**Экономический
и Социальный Совет**

**Всемирный форум для согласования правил
в области транспортных средств**

Шины: Правила № 117 ООН

**Предложение по дополнению 2 к поправкам серии 03
к Правилам № 117 ООН**

Рис. 1
Схематическое разъяснение, касающееся коэффициента сцепления шины

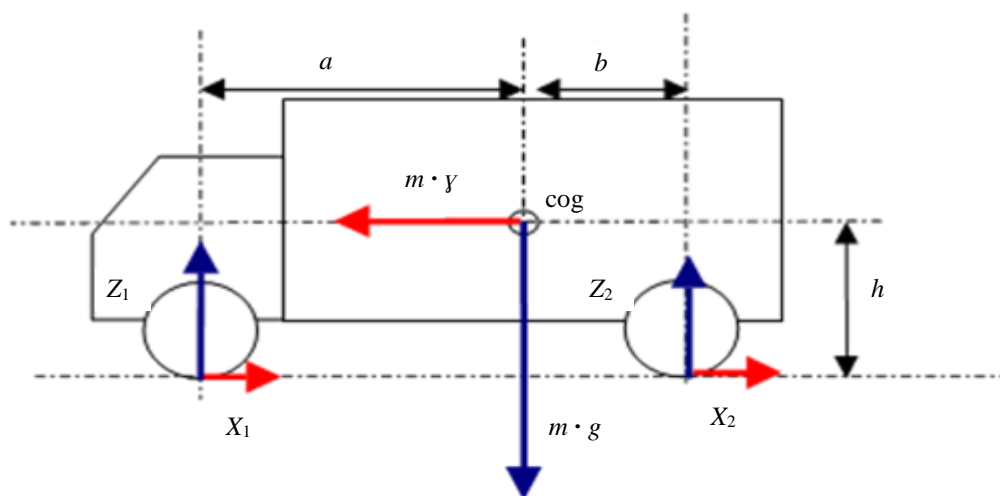
Пункт 2.2.2.7.5 изменить следующим образом:

«2.2.2.7.5 Расчет относительного коэффициента сцепления с мокрым дорожным покрытием

Коэффициент сцепления с мокрым дорожным покрытием представляет собой относительную характеристику потенциальной шины по сравнению с эталонной шиной. Способ его расчета зависит от конфигурации испытания согласно пункту 2.2.2.2 настоящего приложения. Коэффициент сцепления шины с мокрым дорожным покрытием, G, рассчитывают в соответствии с таблицей 7:

Конфигурация С1: потенциальные шины на обеих осях	$G = f \cdot \frac{BFC(T)}{BFC(R)}$
Конфигурация С2: потенциальные шины на передней оси и эталонные шины на задней оси	$G = f \cdot \frac{BFC(T) \cdot [a+b+h \cdot BFC(R)] - a \cdot BFC(R)}{BFC(R) \cdot [b+h \cdot BFC(T)]}$
Конфигурация С3: эталонные шины на передней оси и потенциальные шины на задней оси	$G = f \cdot \frac{BFC(T) \cdot [-a-b+h \cdot BFC(R)] + b \cdot BFC(R)}{BFC(R) \cdot [-a+h \cdot BFC(T)]}$

где (см. также рис. 1):

<i>Для шин класса С2</i>	
СЭИШ16С	
$f = 1$	
<i>Для шин класса С3</i>	
СЭИШ19,5, СЭИШ22,5	СЭИШ19,5 с узкими прорезями, СЭИШ22,5 с узкими прорезями
$f = 1$	$f = 1,04$

f : поправочный коэффициент, значение которого зависит от используемой СЭИШ;
